TITLE: Sheet_1		REV: 1.0
	Company: Your Company	Sheet: 1/1
	Date: 2023-12-22      Drawn By: Denjhang

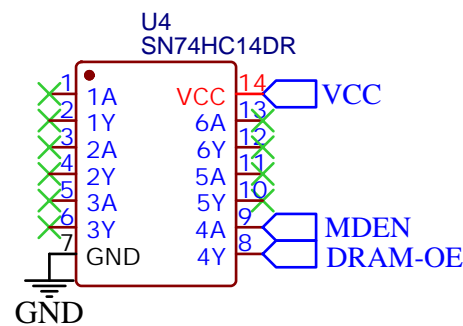
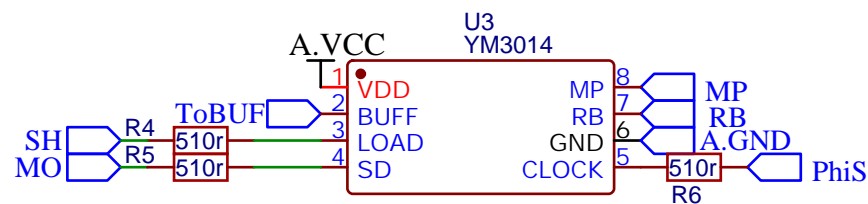
- 1.已修正D0-D7颠倒的问题
- 2.已更换反馈电阻，目前音量很大
- 3.滤波电容已精简
- 4.删除AMP-FM图页
- 5.删除60TK

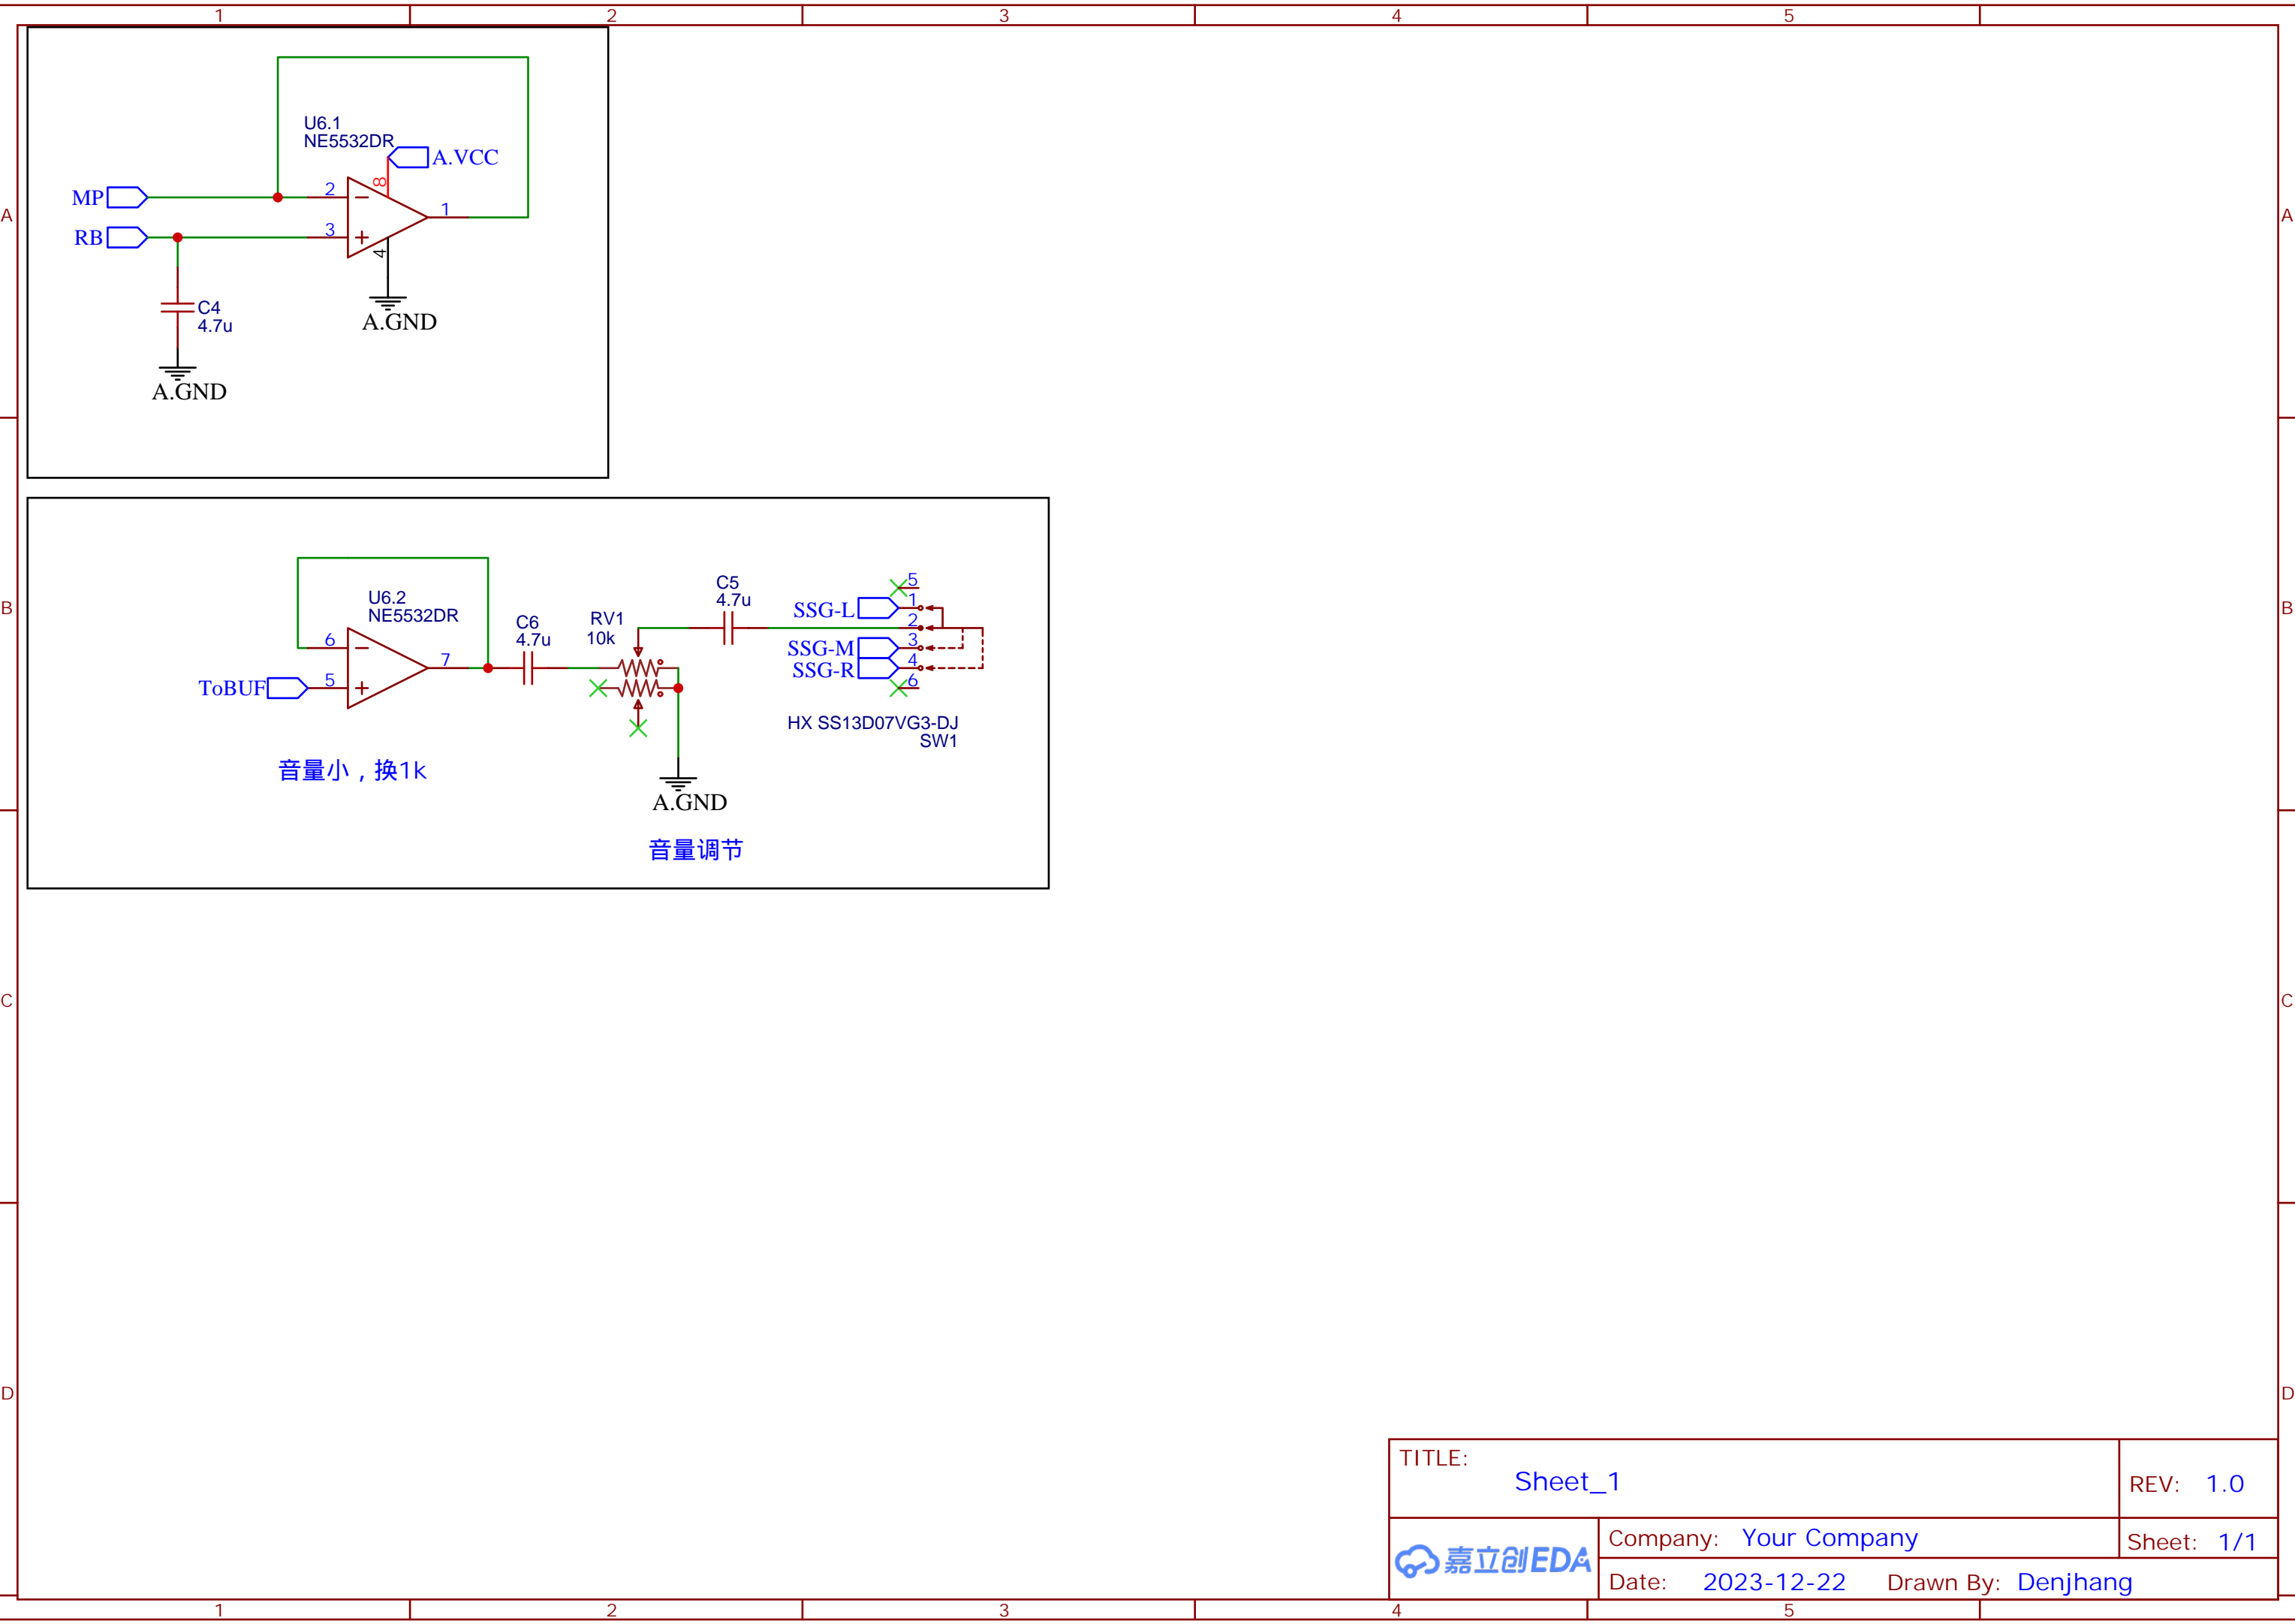
- 1.焊盘间距已修复，需要再次测量实物
- 2.Vbias已添加
- 3.滤波电容已更换
